泊発電所 3 号炉審査資料	
資料番号	共止01 r. 1. 0
提出年月日	令和5年10月31日

泊発電所 3 号炉

1 号及び 2 号炉設置の  
洗浄排水処理系及びアスファルト固化装置の  
共用取止めによる影響について

令和 5 年 1 0 月  
北海道電力株式会社

第 4.3.2 表 液体廃棄物の年間推定発生量及び液体廃棄物の年間推定放出量 (3号炉)

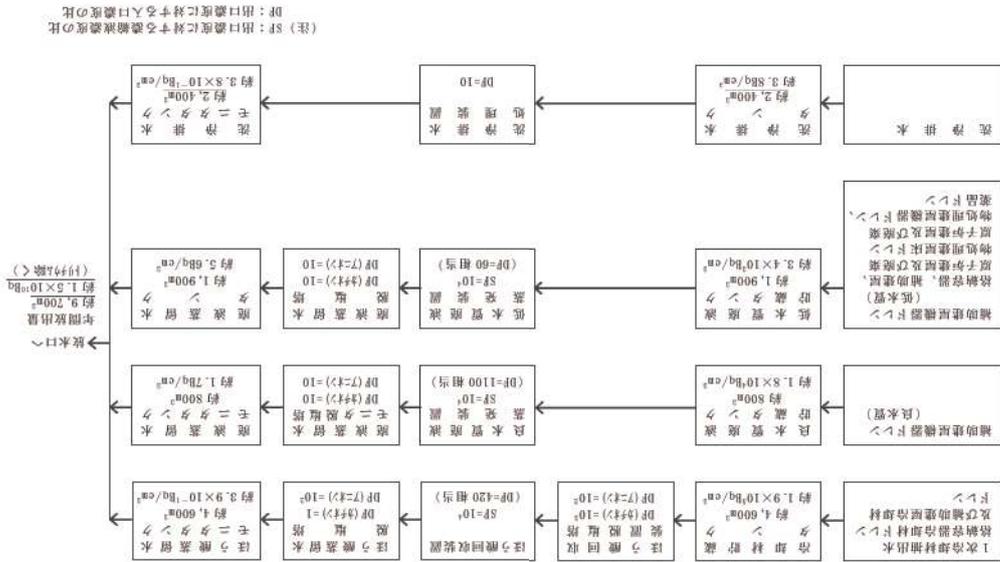
(変更なし)

・「第 4.3.2 表 液体廃棄物の年間推定発生量及び液体廃棄物の年間推定放出量 (3号炉)」については変更なし。

第 4.3.1 図 液体廃棄物の年間推定放出量とその放射性物質の濃度（1号及び2号炉）

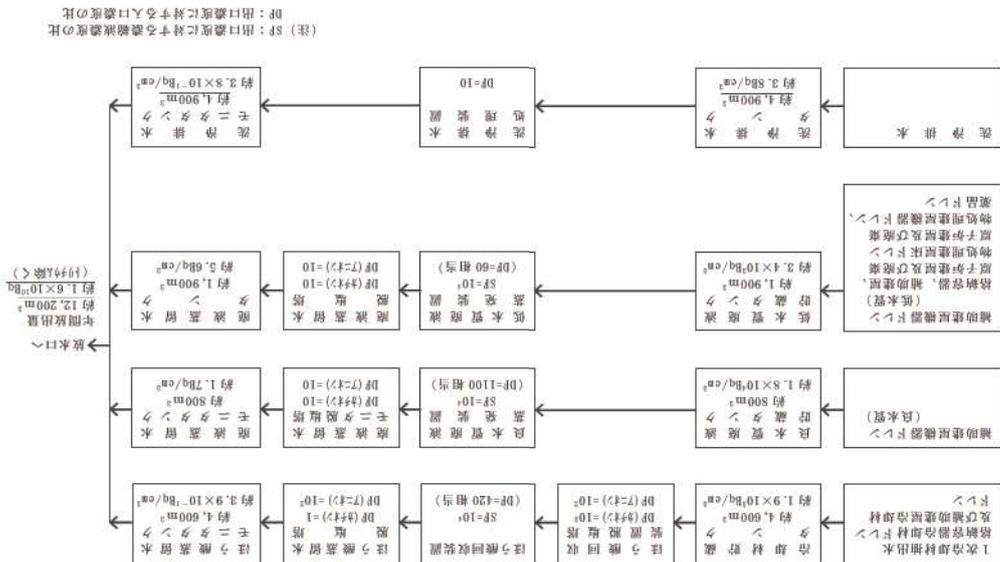
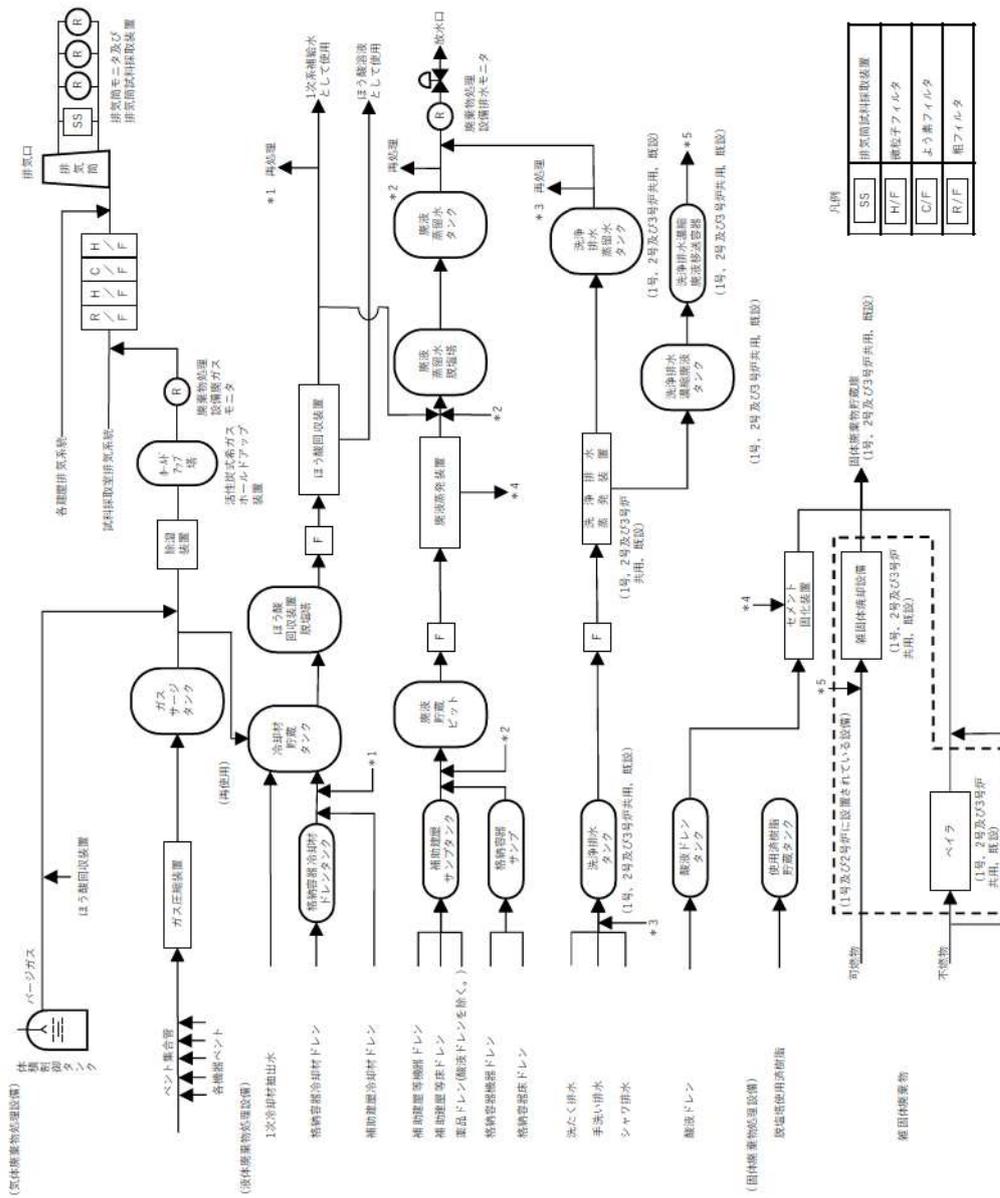
- 共用化取止めに伴う1号及び2号炉における洗浄排水の年間発生量及び年間推定放出量の変更  
 $(4,900\text{m}^3/\text{y} \rightarrow 2,400\text{m}^3/\text{y})$  によって、年間放出量が減少する  $(1.6 \times 10^{10}\text{Bq} \rightarrow 1.5 \times 10^{10}\text{Bq})$ 。

（変更後）  
第1図 放射性廃棄物廃棄設備系統概要図（2/2）

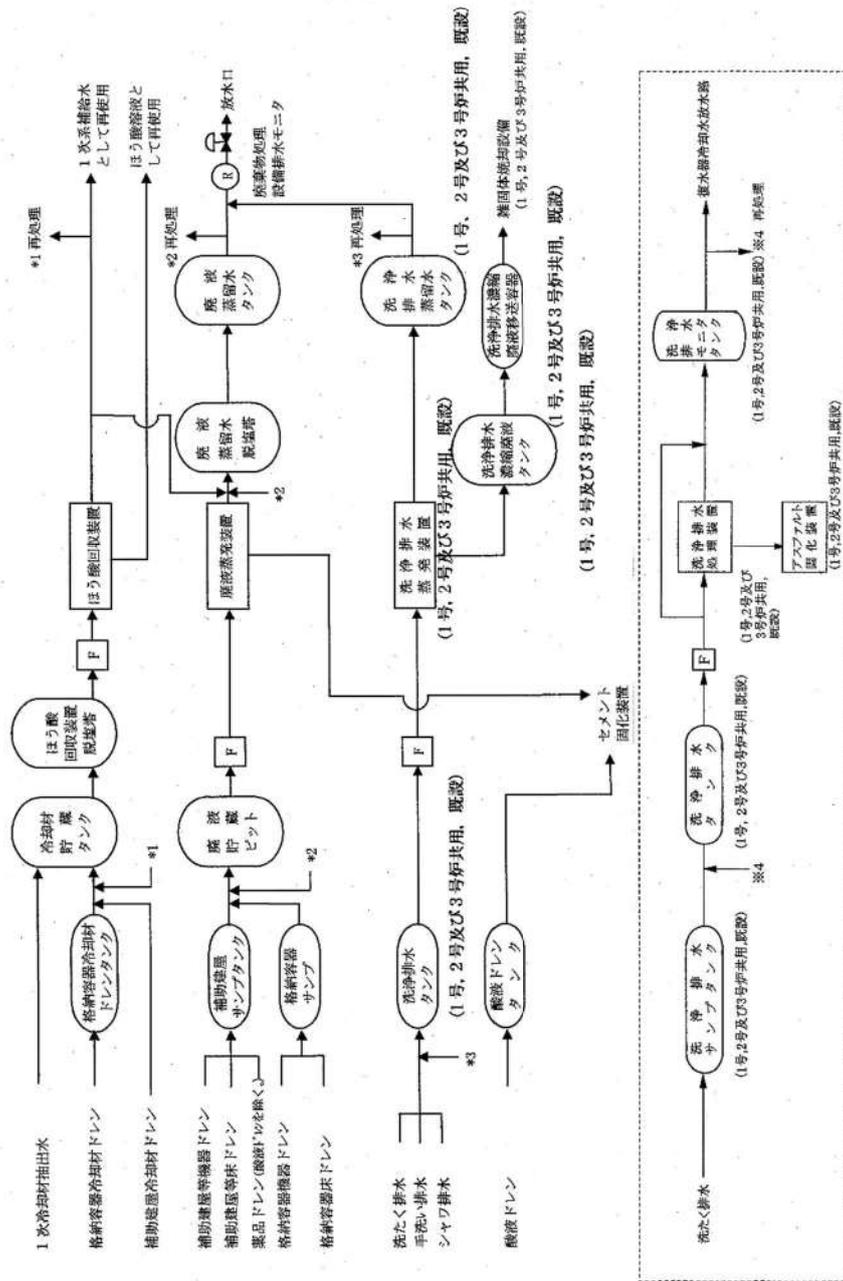
<p>実用発電用原子炉及びその附属施設の位置，構造及び設備の基準に関する規則 (安全施設)</p> <p>第十二条 安全施設は，その安全機能の重要度に応じて，安全機能が確保されたものでなければならない。</p> <p>〔第2項～第6項 省略〕</p> <p>7 安全施設（重要安全施設を除く。）は，二以上の発電用原子炉施設と共用し，又は相互に接続する場合には，発電用原子炉施設の安全性を損なわないものでなければならない。</p>	<p>洗浄排水処理系及びアスファルト固化装置の1号及び2号炉との共用取止めに関する確認結果</p>
<p>(放射性廃棄物の処理施設)</p> <p>第二十七条 工場等には，次に掲げるところにより，通常運転時において放射性廃棄物（実用炉規則第二条第二項第二号に規定する放射性廃棄物をいう。以下同じ。）を処理する施設（安全施設に係るものに限る。以下この条において同じ。）を設けなければならない。</p> <p>一 周辺監視区域の外の空气中及び周辺監視区域の境界における水中の放射性物質の濃度を十分に低減できるよう，発電用原子炉施設において発生する放射性廃棄物を処理する能力を有するものとする。</p>	<p>7 項について，1号及び2号炉設置の洗浄排水処理系及びアスファルト固化装置の共用を取止めることから，安全施設の安全性を損なうことはなく，要求事項を満足しており，第7項の基準への適合性に影響を及ぼさない。</p>
<p>一 周辺監視区域の外の空气中及び周辺監視区域の境界における水中の放射性物質の濃度を十分に低減できるよう，発電用原子炉施設において発生する放射性廃棄物を処理する能力を有するものとする。</p>	<p>第一号について，1号及び2号炉設置の洗浄排水処理系及びアスファルト固化装置は共用を取止めるが，3号炉の運用に必要な容量を有する設備を3号炉において設置していることから，液体廃棄物及び固体廃棄物の処理能力に影響はなく，第一号への適合性に影響を及ぼさない（第1図参照）。</p>

第2図 液体廃棄物処理系統説明図 (1/2)

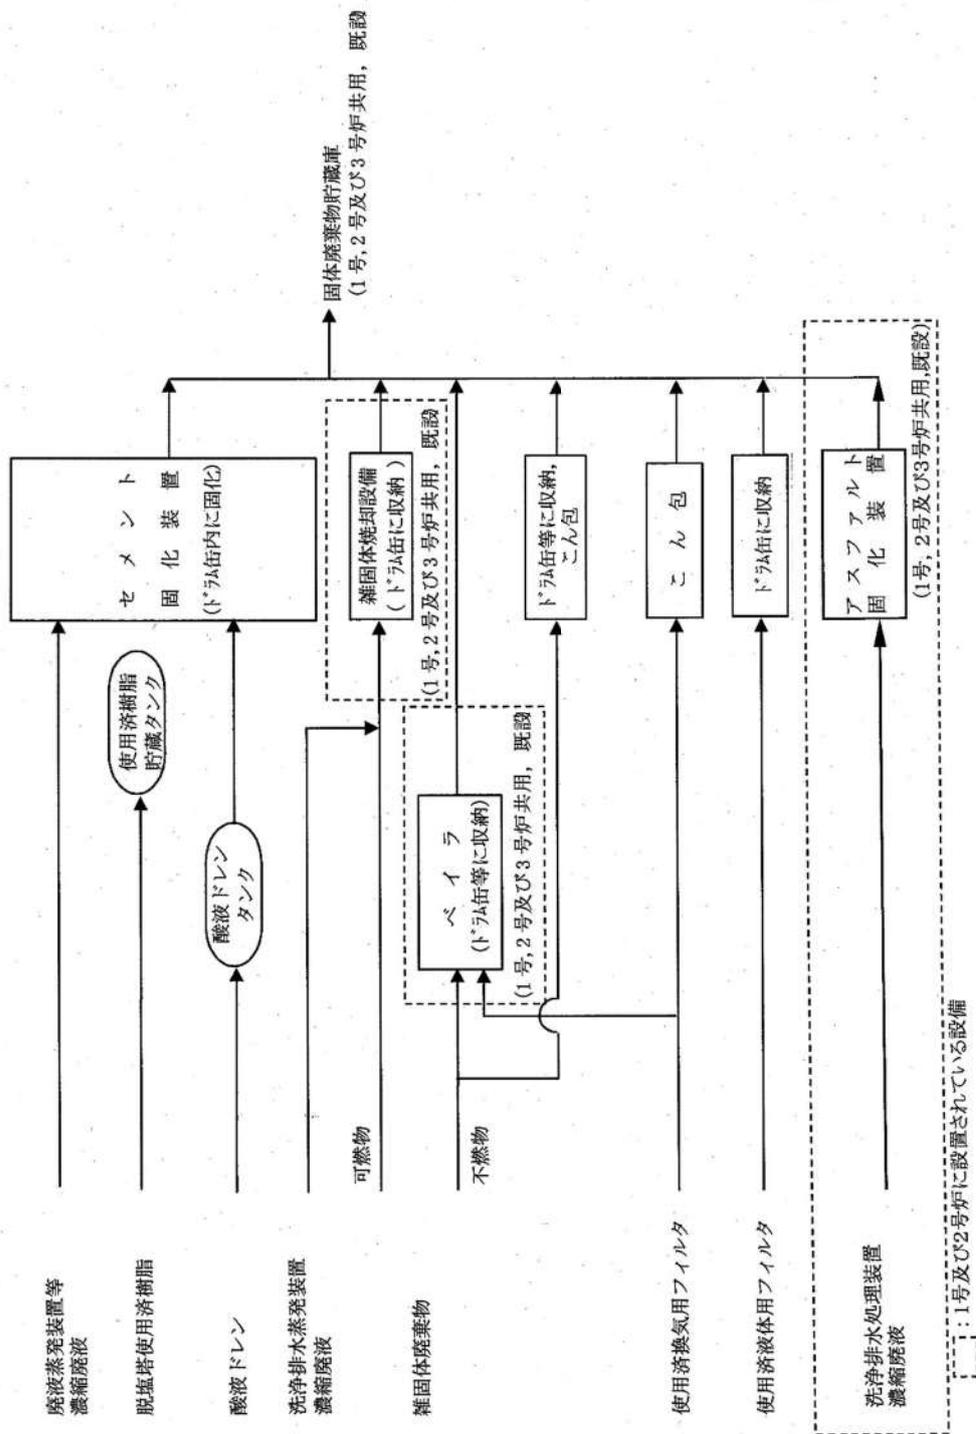
従って、1号及び2号炉設置の洗浄排水処理系の共用を取止めることによる、洗たく排水の処理能力に影響はない。（第1～5表、第1～3図参照）

第3図 固体廃棄物処理系統説明図 (1/2)

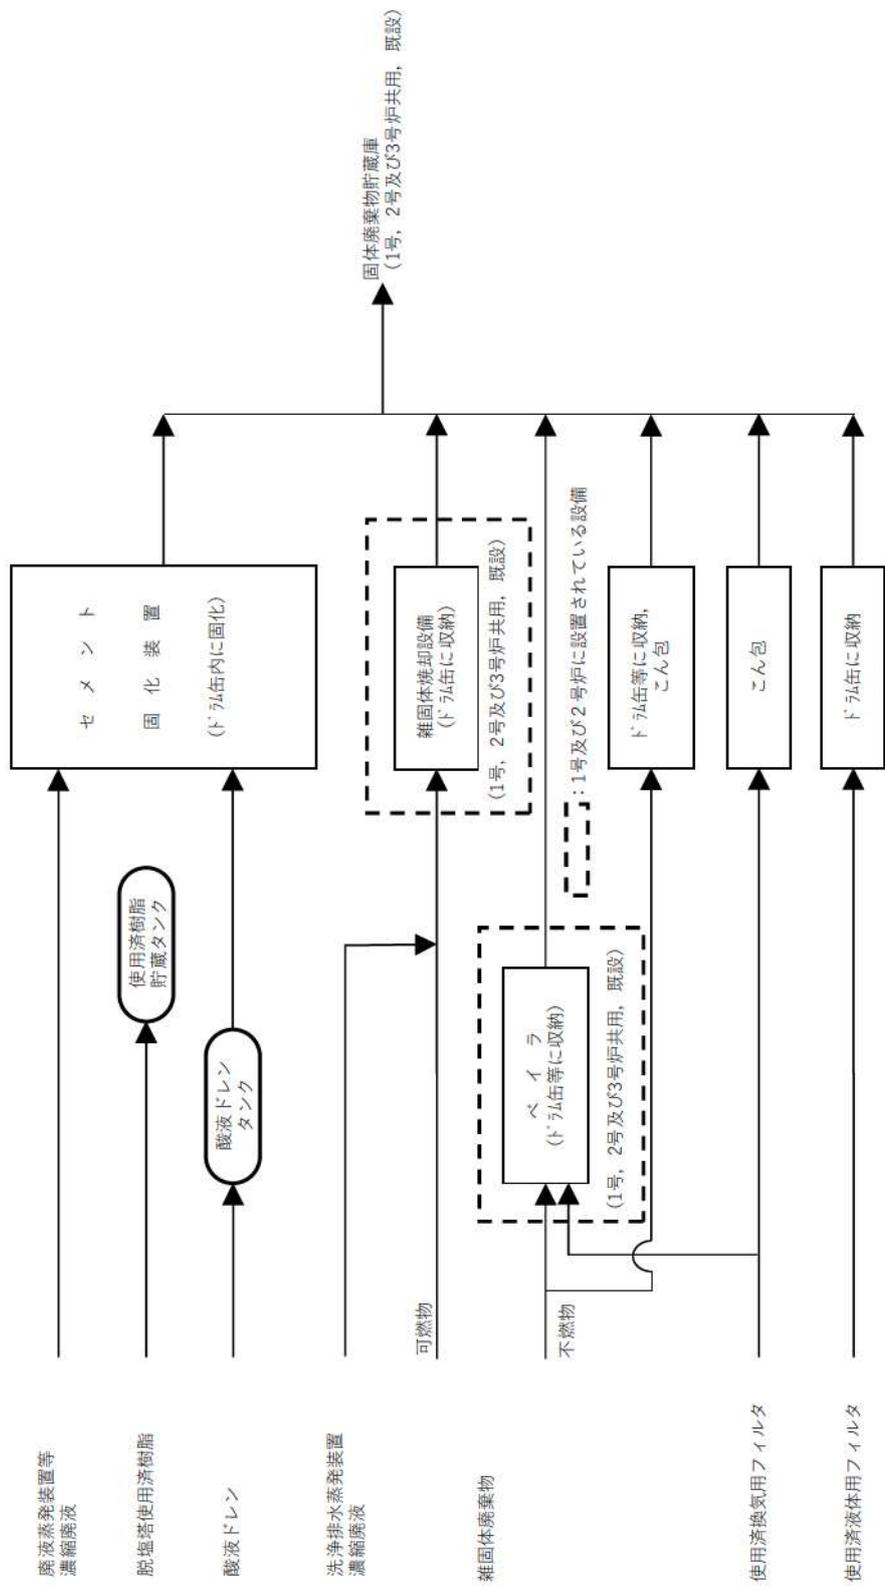
従って, 1号及び2号炉設置のアスファルト固化装置の共用を取止めることによる, 3号炉の洗たく排水の処理能力に影響はない。(第1～5表, 第1～3図参照)
